Provincie Zuid-Holland
Gedeputeerde Staten

Afdeling : Bodemsanering Ons kenmerk : DWM 111064/2
Contactpersoon : [redacted] Uw kenmerk : -
Doorkiesnummer : [redacted]
Telefax : [redacted] Bijlagen : -
Onderwerp : klacht hemelwaterafvoer

Afdeling : Bodemsanering
Contactpersoon : [redacted]
Doorkiesnummer : [redacted]
Telefax : [redacted]
Onderwerp : klacht hemelwaterafvoer
Gemeente: 's-Gravendeel
Locatie: Gasfabriek
Code: ZH/155/002

Datum : 17 december 1995.
Geadresseerde : Provincie Zuid-Holland
Dienst Water en Milieu
Afdeling Bodemsanering
Ter attentie van : [redacted] J
Telefaxnummer : [redacted] J
Project : ZH/155/002 Sanering voormalige gasfabriek
Betreft : Afwerking kuilen Goudijk 38 en 40
Opmerkingen : Afwerking kuilen en aansluiting van hemelwater afvoer
verloopt niet naar wens. Gaarne op zeer korte termijn
voor 14 december a.s. maatregelen (laten) treffen
Aantal pagina's : 4
(inclusief dit blad)
Behandeld door : [redacted] J

Bylage 1 Bestaande situatie

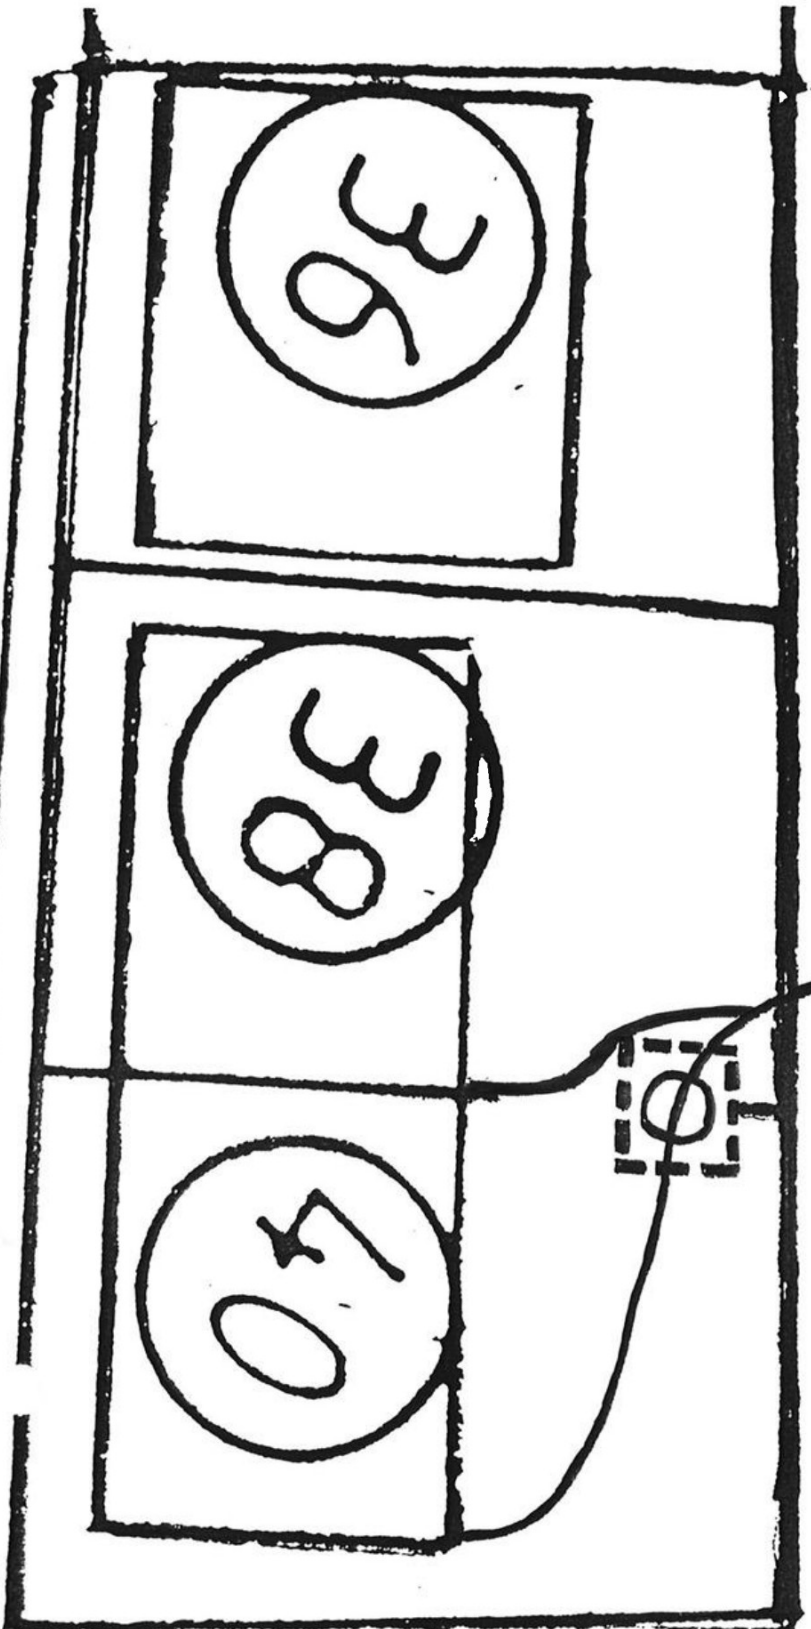
Op tekening 1 is de thans bestaande situatie aangegeven. De afvoer van huisnummer 38 is om de bezinkput heen geleid waardoor bij optredende verstoppingen de afvoer niet kan worden doorgespoten. De gevolgen laten zich raden. Bovendien liggen genoemde leidingen 1 meter beneden maaiveld op de plaats waar ze de bezinkput naderen. [redacted] heeft daaropvolgend een muur van 1x1 meter (en 1 meter diep) om de bezinkput heen gemetseld om enigszins ruimte te maken voor het doorspuiten van de leidingen. Blijft het feit dat de afvoer van huisnummer 38 pas achter de bezinkput aansluiting vindt bij de afvoer van huisnummer 40 (n [redacted]).

Van belang daarbij is dat u aanwezig bent geweest tijdens de uitvoering van de betreffende werkzaamheden. U heeft daarbij ingestemd met de wijze van aanleg en afwerking van de bezinkput door de aannemer. Volgens afspraak met de heer Van Rijsbergen van Haskoning zou u zorgdragen voor de toegankelijkheid van de put.

De leidingen zijn aangesloten en aangebracht op hetzelfde niveau als voorheen. Door uw keuze om het terras nabij de bezinkput op te hogen liggen de leidingen daar ca. 1 meter onder het maaiveld.

Gezien deze gegevens delen wij u mee dat wij niet bereid zijn de aangebrachte voorzieningen te vervangen of aan te passen.

Bylage 2: Gewenste situatie

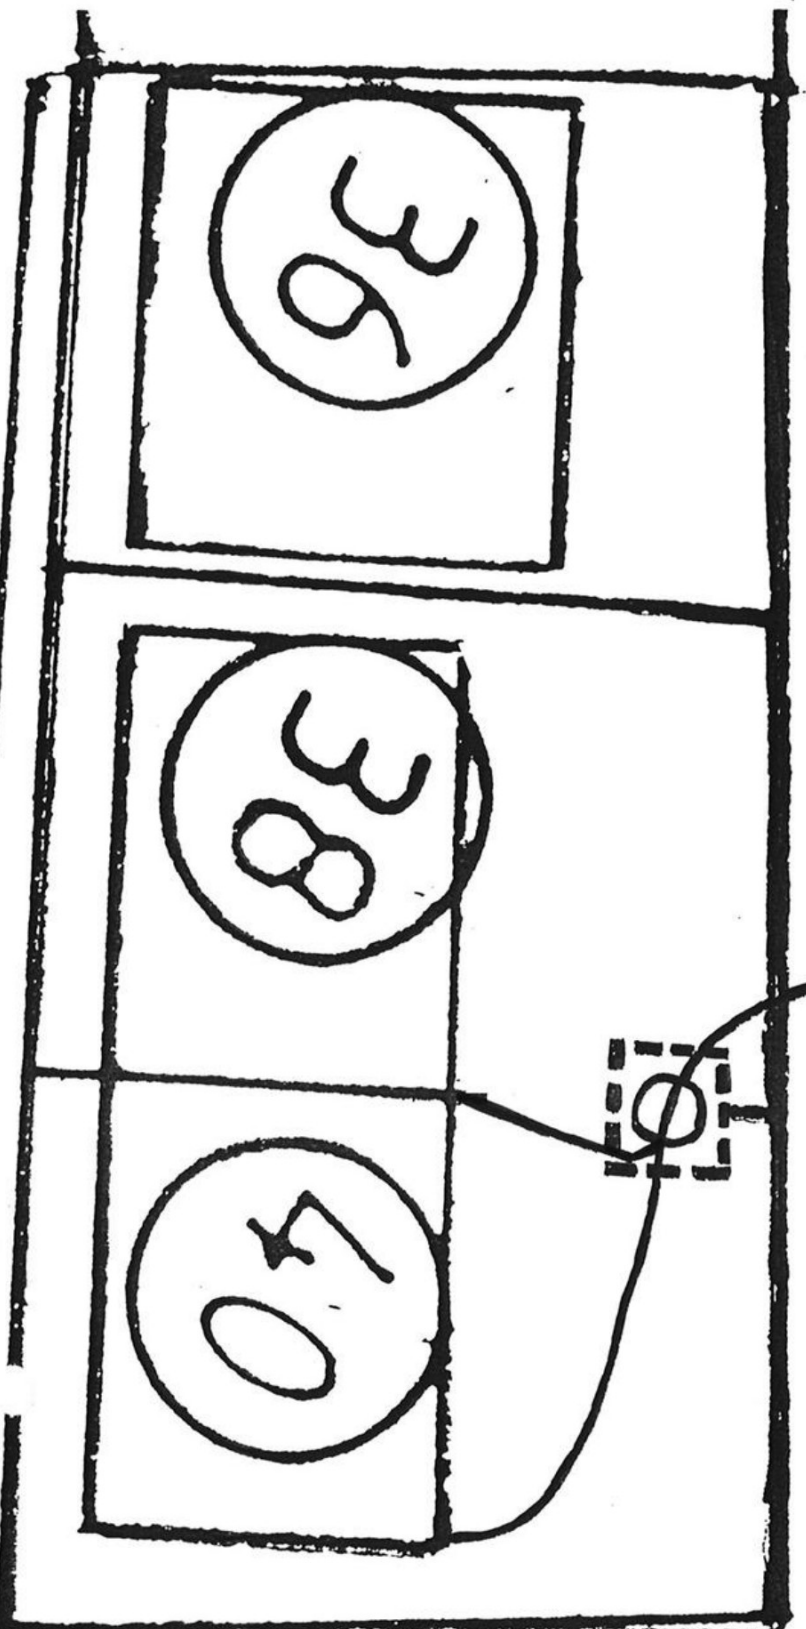
Op tekening 2 is de gewenste situatie aangegeven.

Met klem dring ik erop aan dat de afvoer van huisnummer 38 wordt aangesloten bij die van huisnummer 40 voordat de leidingen in de bezinkput uitkomen. Ook is het overdone de leidingen zo diep in de bodem aan te brengen. Ook die leidingen dienen op een normale diepte (d.w.z. 0,5 m-mv) te worden aangebracht.
